日本機械学会　発電用原子力設備規格　設計・建設規格（JSME S NC1-2020）、材料規格（JSME S NJ1-2020）、溶接規格（JSME S NB1-2020）及び設計・建設規格　事例規格　発電用原子力設備における「応力腐食割れ発生の抑制に対する考慮」（JSME S NC-CC-002（改定）-2)~~ー~~に関する技術評価書（案）

（第３分冊）

原子力規制委員会

４．２　材料規格 2020

上記それぞれの場合について考え方をフローチャートとして示す。

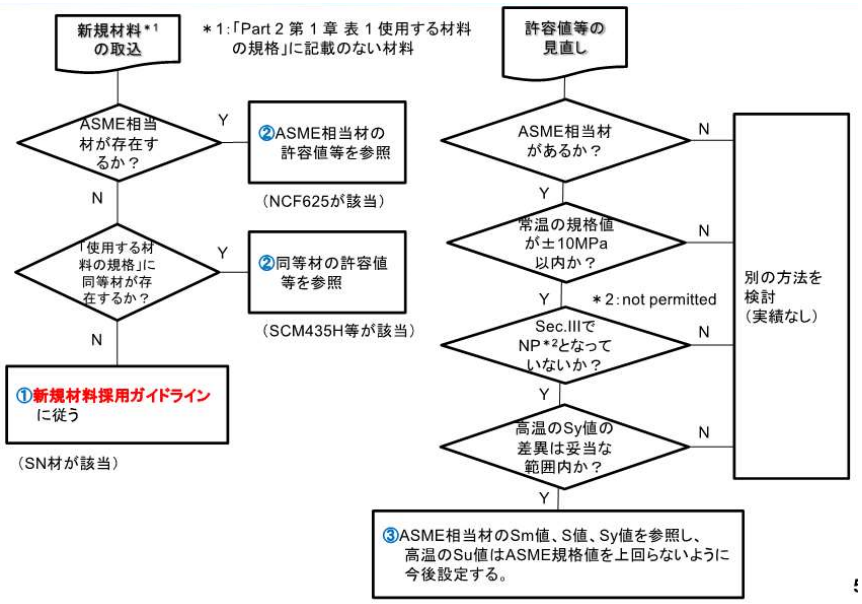
新規材料を取り込む場合、「ASME 相当材が存在するか」、「「使用する材料の規格」に同等材が存在するか？」のいずれもが No となったときに、「①新規材料採用ガイドラインに従う」とされている。新規材料採用ガイドラインは、設計係数が 3.5 と規定されている。他方、材料規格 2020 の解説 8 には、ASME 規格相当材がない材料については、S 値の設計係数は 4 とすると記載されている。フローチャートの記載と解説との関係について、また、フローチャートの「使用する材料の規格に同等材が存在するかについて？」の具体的な判断項目や基準について、日本機械学会から明確な回答はなかった[341]。

フローチャートによれば、新規材料を取り込む際、ASME 規格相当材（設計係数 3.5）がない場合で、使用する材料の規格に同等材が存在しない場合、新規材料採用ガイドラインに従い設計係数が 3.5 となり、ASME 規格相当材でない材料の設計係数が 4 であることとの関係が不明である。

参考図 1　外圧チャートの改訂検討フロー

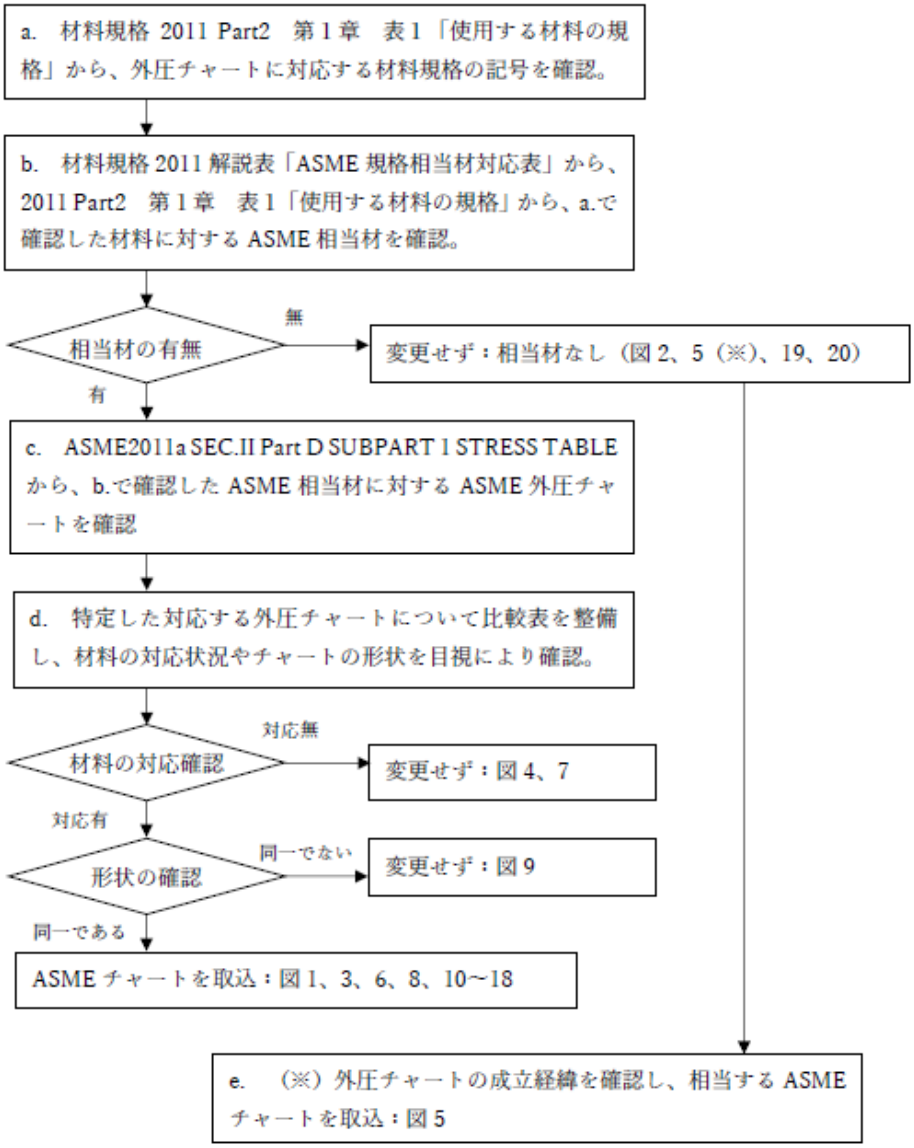
ASME 規格において特定されたものについて改定したとのことであるが、それ以外の材料についてはどのように改定するのかを検討することを要望する。

材料規格の外圧チャートから ASME 規格の外圧チャートへの対応は、「解説表ASME規格相当材対応表」を参照して以下の手順により整理したうえで、対応する外圧チャートを特定しました。(参考図1 外圧チャートの改訂検討フロー)

JSME 図11

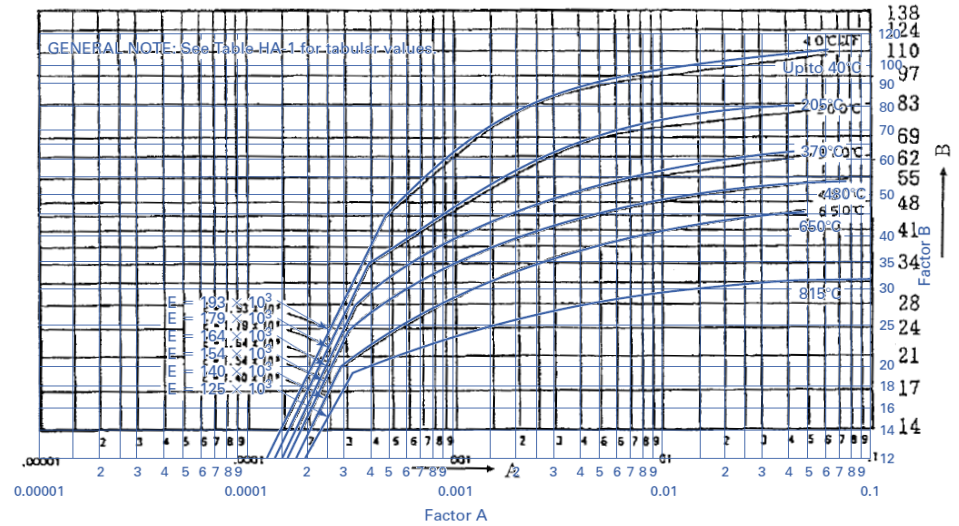
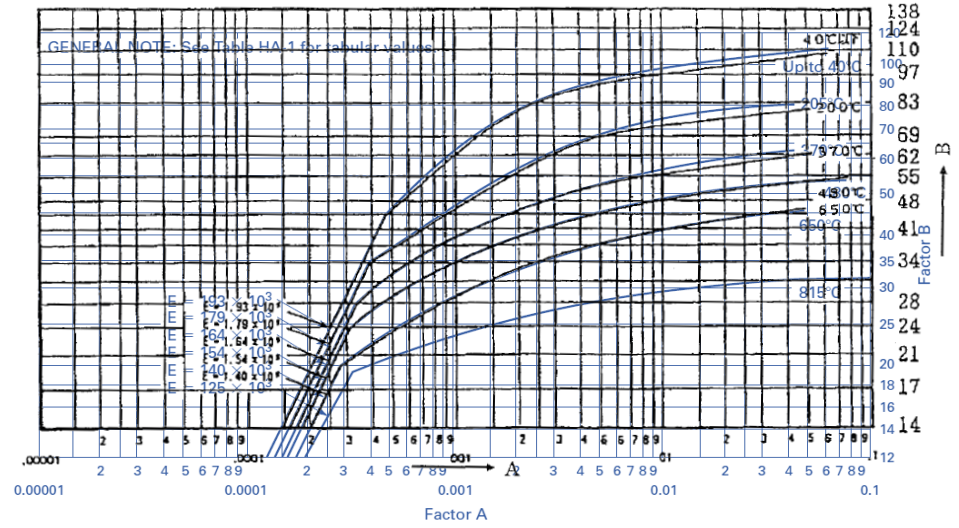
JSME 図11ベースにASME HA-1を重ね合わせ

ASME HA-1ベースにJSME 図11を重ね合わせ

図 11 の根拠、出典は、ASME 2011a Sec.II Part D Subpart 3 (Metric) の外圧チャート (Fig. HA-1) 及び (Fig. HA-2) です。
